Ref. KCML : AA/AH/AND20005\_659\_Ropsy\_Chaudron\_Slachthuis

**Betreft :** ANDERLECHT. Ropsy Chaudronstraat 24 – Voormalige Slachthuizen. Aanvraag tot unieke vergunning m.b.t. de plaatsing van fotovoltaïsche zonnepanelen op het dak van de overdekte markt.

**Eensluitend advies van de KCML**

Axonometrie en plan van de panelen en van de loopbruggen – gevoegd bij de aanvraag

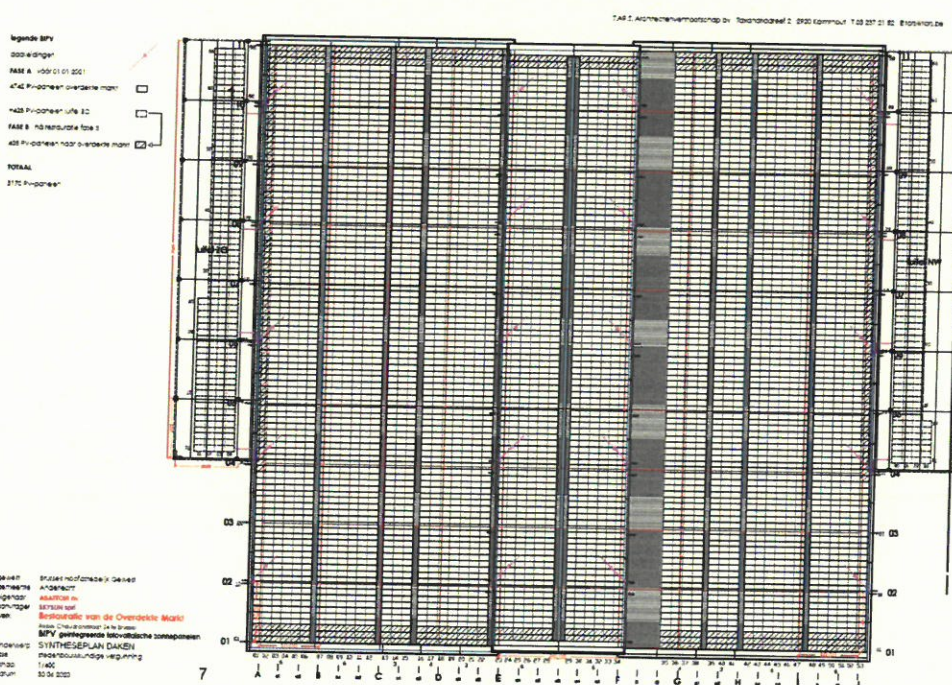
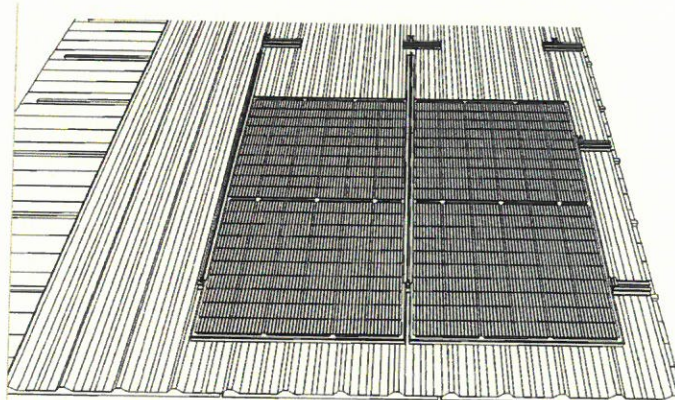
1°) De keuze voor diepzwarte panelen zal op architecturaal vlak erg beeldbepalend zijn vanwege de grote oppervlakte en het profiel van de daken. De installatie zal daardoor een ‘zwaar’ uitzicht aannemen en aldus een grote – mogelijk negatieve- visuele impact hebben. Door de tussenliggende profielen eveneens in het zwart uit te voeren, zal de ritmering van de panelen visueel vervagen waardoor het “zinc-like” effect verloren dreigt te gaan.

Om voldoende afkoeling van de dakhuid te waarborgen is het ook noodzakelijk de afstanden tussen de panelen voldoende groot te houden. In dat kader moet men de afmetingen van de spouwen parallel aan de nok tijdens de testfase onderzoeken op hun doeltreffendheid (nu voorzien op 10 mm). Ook de pertinentie van de haakse, tussenliggende profielen moet geëvalueerd en geobjectiveerd worden, aangezien deze elementen de luchtcirculatie verminderen.

2°) De primaire functie van het dak is de waterdichting, die in het ontwerp gerealiseerd wordt d.m.v. een drager bestaande uit geprofileerde en verzinkte staalplaten. Uit de detailplannen blijkt echter dat de voorgestelde plaatsing van de dragers, ter hoogte van de getrapte bebording (ter hoogte van de dakdelen met lage helling), geen volledige afdichting garandeert bij winddruk. De details zijn op dit punt dan ook niet overtuigend.

Om een correcte regenafvoer te garanderen zullen de dakpanelen volgens de KCML continu geprofileerd en getoogd (gewalst tot een gebogen profiel) moeten worden om door de gekozen golfrichting de kromming van het dak te kunnen volgen.

Daarom, en indien de overeenkomstige bebording nog moet gerestaureerd worden heeft de Commissie geen bezwaar tegen de eventuele verwijdering van de "trappen". In het geval de driedeling met getrapte bebording behouden blijft, moeten men de detailplannen wel verbeteren om een perfecte waterdichting te garanderen. Volgens de Commissie lijkt het in elk geval weinig zinvol om de driedeling van het zinken dak na te bootsen vermits men de overstap maakt van een zinkbekleding naar een nieuw type dakdichting, vooral indien dit de efficiënte waterdichting zou belemmeren.
